**VARIANTE N. 12 AL PIANO DEGLI INTERVENTI
DEL COMUNE DI VIGODARZERE**

ADOZIONE D.C.C. N. 2 DEL 02.03.2026
AI SENSI DELL'ART. 18 DELLA L.R. N. 11/2004 E S.M.I.

**CONTRODEDUZIONE TECNICA
ALLE OSSERVAZIONI PERVENUTE**

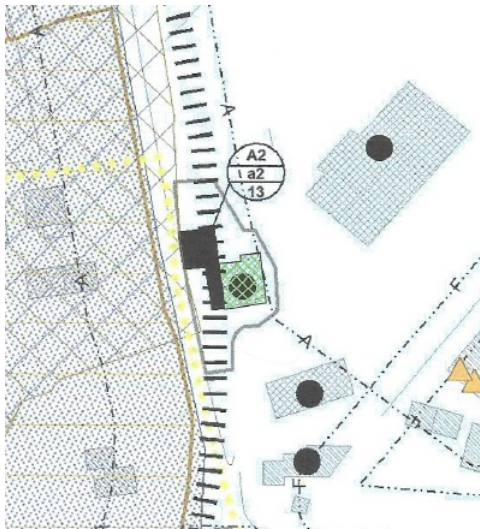
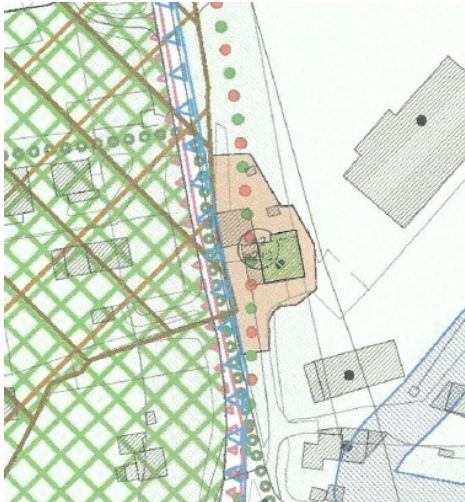
N° 1	
Protocollo/Data	PROT. N. 6084 DEL 05/05/2026
LOCALIZZAZIONE DESCRIZIONE OSSERVAZIONE	Si riporta di seguito degli estratti dell'osservazione presentata: 4. PROPOSTA Con l'osservazione si chiede di rettificare il limite della Zona residenziale C1.S/3 e quello del lotto libero tipo "A" (Nuclei residenziali in zone rurali – art. 12 N.T.O.), in conformità alle previsioni introdotte con la Variante al P.I. n. 8. Nell'estratto P.I. Vigente Var. n. 8 è stato evidenziato lo sviluppo delle particelle di mia proprietà (109-641-603) e quella dei confinanti signori Mezzaro Ines, Pavan Graziella e Pavan Paolo (145). Nell'estratto S.I.T. comunale (P.I. Var. 8 + Base catastale) e nell'estratto P.I. Adottato Var. n. 12 il limite della Zona residenziale C1.S/3 e quello del lotto libero tipo "A" risultano traslati verso ovest sovrapponendosi anche sulle particelle 145 di proprietà dei confinanti e sulla particella 656 che ho acquistato recentemente. Estratto PI vigente Estratto Variante n. 12 PI adottata

CONTRODEDUZIONE TECNICA	Premesso che l'osservazione si considera PERTINENTE in quanto tratta: – i temi propri del Piano degli Interventi e sue varianti ai sensi della LR n. 11/2004 e smi; – gli obiettivi della Variante n. 12 al PI adottata. Considerato che: – la variante n. 12 al PI non modifica i regime dei suoli ma tratta il "Riallineamento e ricostruzione quadro conoscitivo del piano degli interventi – aggiornamento cartografico e banca dati"; – è stato ricostruito attraverso una sovrapposizione catastale eseguita al momento dell'introduzione del lotto libero tipo A nella variante 8 al PI; – la verifica delle sovrapposizioni ha fatto emergere un disallineamento tra i diversi supporti. Tutto ciò premesso, l'osservazione si ritiene ACCOGLIBILE come da estratto cartografico esemplificativo.
CONFRONTO ELABORATI	Proposta di accoglimento Si allega un estratto della modifica a seguito dell'accoglimento.

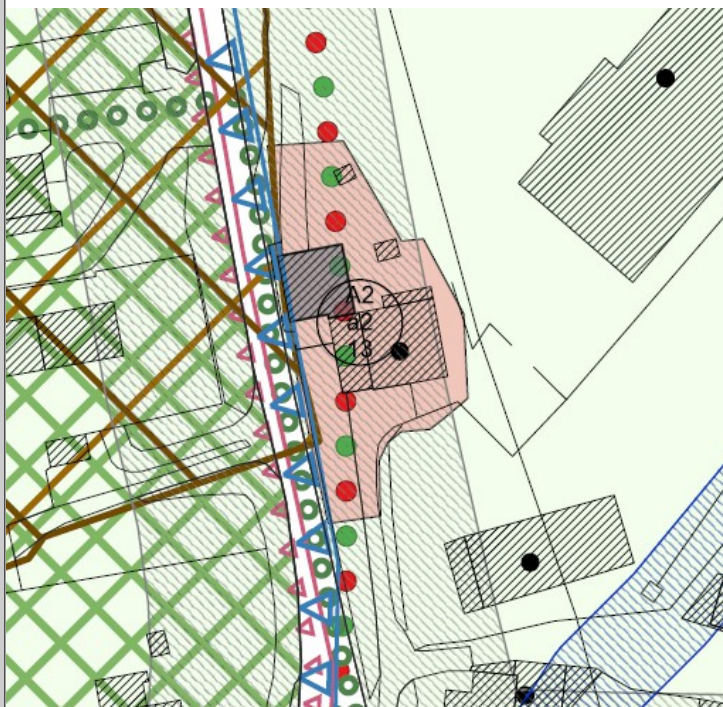
N° 4	
Protocollo/Data	PROT. N. 6658 DEL 13/05/2026
LOCALIZZAZIONE DESCRIZIONE OSSERVAZIONE	Si riporta di seguito degli estratti dell'osservazione presentata: OSSERVAZIONE Con la presente, avendo riscontrato che nella tavola grafica di Variante il limite della Z.T.O C1S/19 non è stato riportato coerentemente con la cartografia vigente, incidendo sulle superfici dei rispettivi lotti (riducendole) e di conseguenza sui parametri urbanistico-edilizi, chiediamo a Codesta Spett.le Amministrazione Comunale di rettificare il perimetro di tale ambito (vedasi tavole grafiche allegate). Equalmente il limite del “centro abitato ai sensi del nuovo codice della strada” nella tavola grafica di Variante non è stato riportato nella sede individuata nella cartografia vigente; chiediamo pertanto a Codesta Spett.le Amministrazione Comunale di rettificare anche tale perimetro (vedasi tavole grafiche allegate). Estratto PI vigente  Estratto Variante n. 12 PI adottata

CONTRODEDUZIONE TECNICA	Premesso che l'osservazione si considera PERTINENTE in quanto tratta: – i temi propri del Piano degli Interventi e sue varianti ai sensi della LR n. 11/2004 e smi; – gli obiettivi della Variante n. 12 al PI adottata Considerato che: – la variante n. 12 al PI non modifica i regime dei suoli ma tratta il “<i>Riallineamento e ricostruzione quadro conoscitivo del piano degli interventi – aggiornamento cartografico e banca dati</i>”; – nell'introdurre la nuova cartografia ha provveduto al suo aggiornamento secondo le indicazioni della Regione Veneto contenuti negli atti di indirizzo confrontando con il supporto catastale e con le Ortofoto AGEA 2024 messe a disposizione dalla Regione stessa; – la ricostruzione delle banche dati ha recepito la delimitazione dei centri abitati ai sensi del Codice della Strada risultando coerente con gli elaborati vigenti; – la nuova cartografia, nell'individuare i “fabbricati” ha riprodotto quanto presente nelle Ortofoto con una tolleranza determinata dalla specifiche tecniche proprie della cartografia; pertanto il perimetro della ZTO C1S/19 sul lato nord viene slittato “a metà” tra i due manufatti esistenti. Tutto ciò premesso, l'osservazione si ritiene ACCOGLIBILE PARZIALMENTE come da estratto cartografico esemplificativo nel quale si conferma la delimitazione dei centri abitati ai sensi del Codice della Strada mentre si modifica il limite di ZTO spostandola a nord.

CONFRONTO ELABORATI	Proposta di accoglimento Si allega un estratto della modifica a seguito dell'accoglimento. 
--------------------------------	--
